**SOLICITUD DE MODIFICACIÓN
ESTUDIO DE IMPACTO AMBIENTAL
CATEGORÍA I.**

**PROYECTO
“VILLA DE LAS FLORES”.**

Promotor:
VILLA DE LAS FLORES, S.A

Fecha
Junio 2025

**PLANO PRESENTADO EN LA MODIFICACIÓN
APROBADA Y PLANO DE LA PRESENTE MODIFICACIÓN
INDICANDO EL AUMENTO DE LOTES**

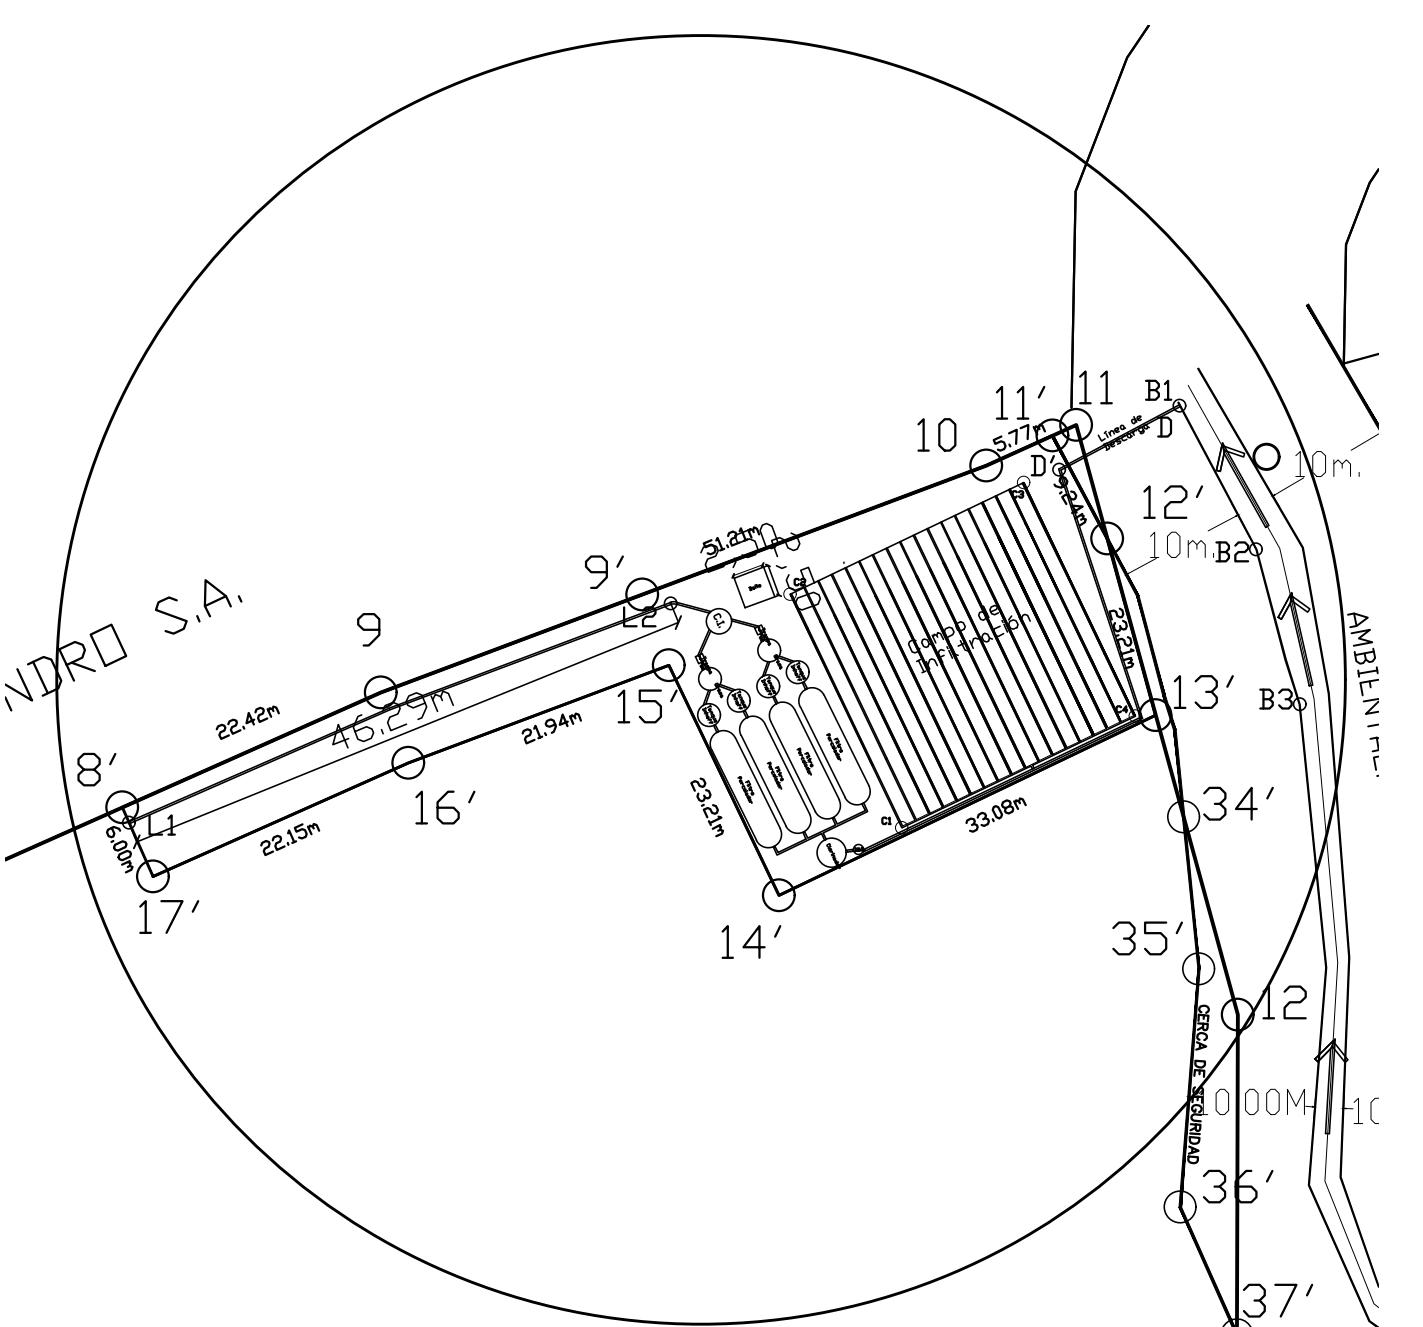
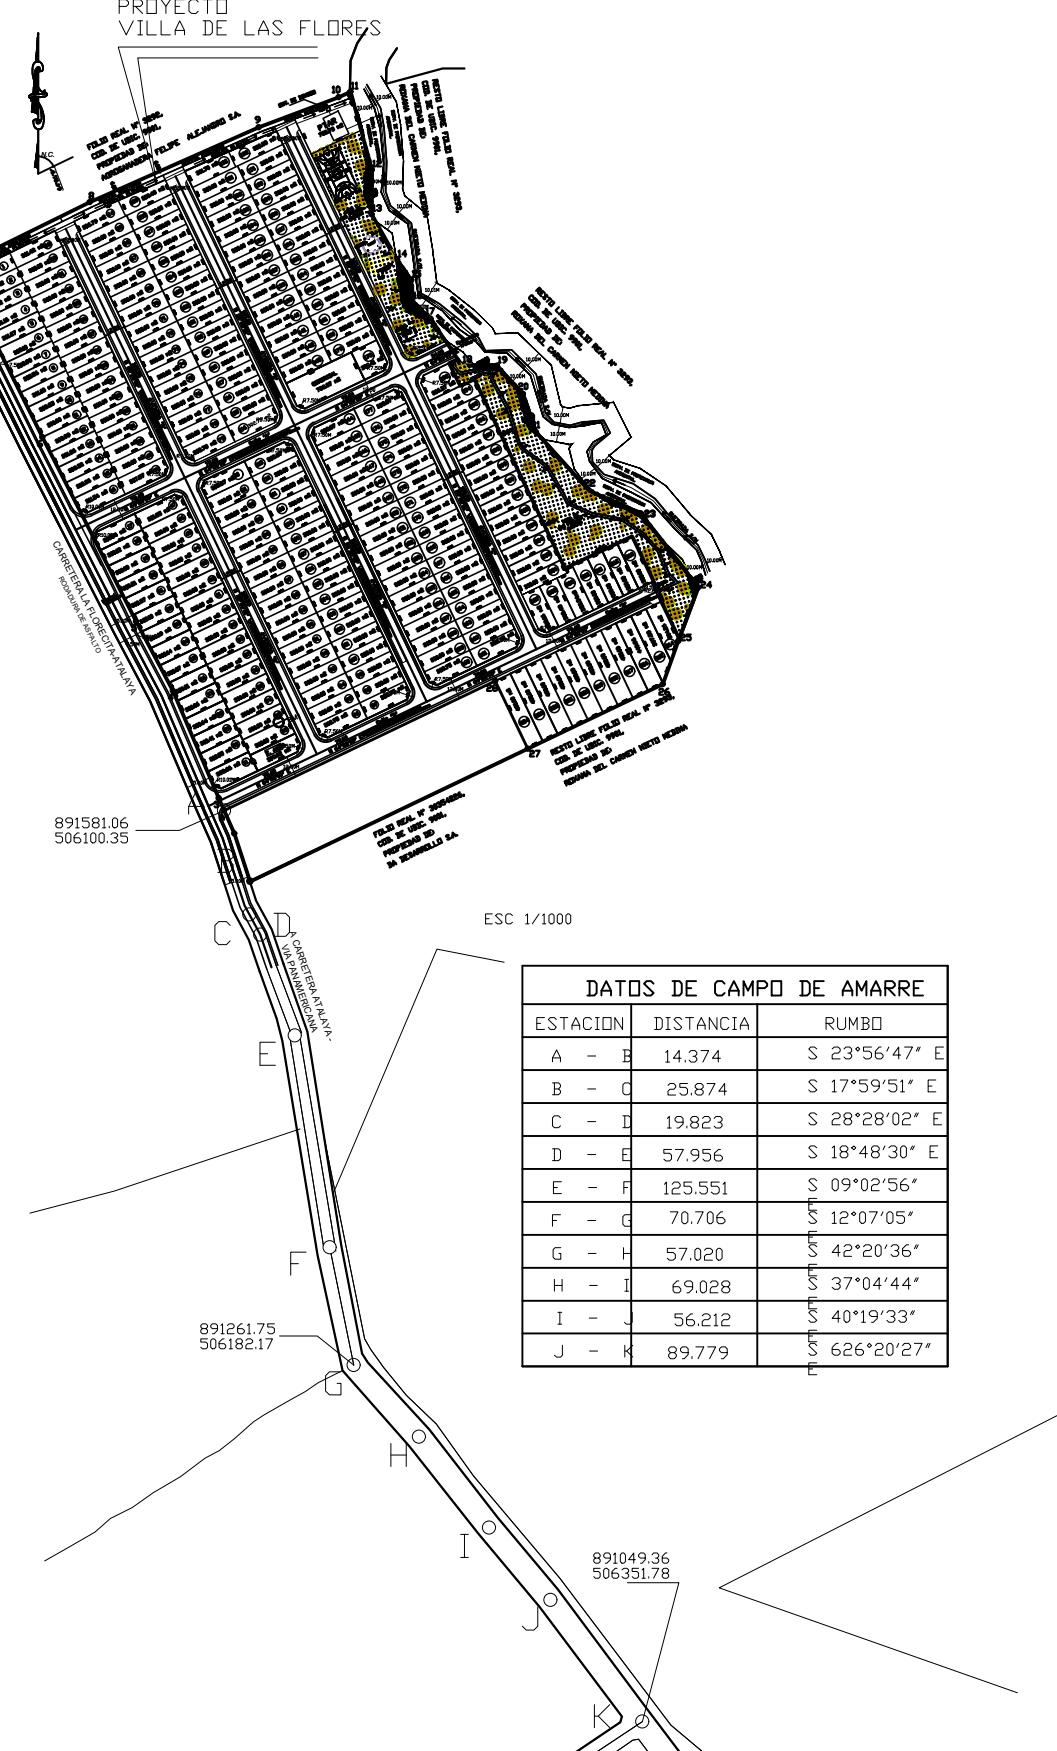
Durante la elaboración de la modificación aprobada mediante resolución N°DRVE-IAM-005-2022, del 06 de septiembre del 2022, el documento se ingreso con un error de tipo numérico, ya que, se ingreso un dígito errado en el número de lotes de **114** en lugar de **144** que corresponde al número de lotes indicado en plano.

Ver anexo 8. Plano presentado en la modificación aprobada y plano de la presente modificación indicando el aumento de lotes (se puede apreciar que se mantendrá el mismo polígono).
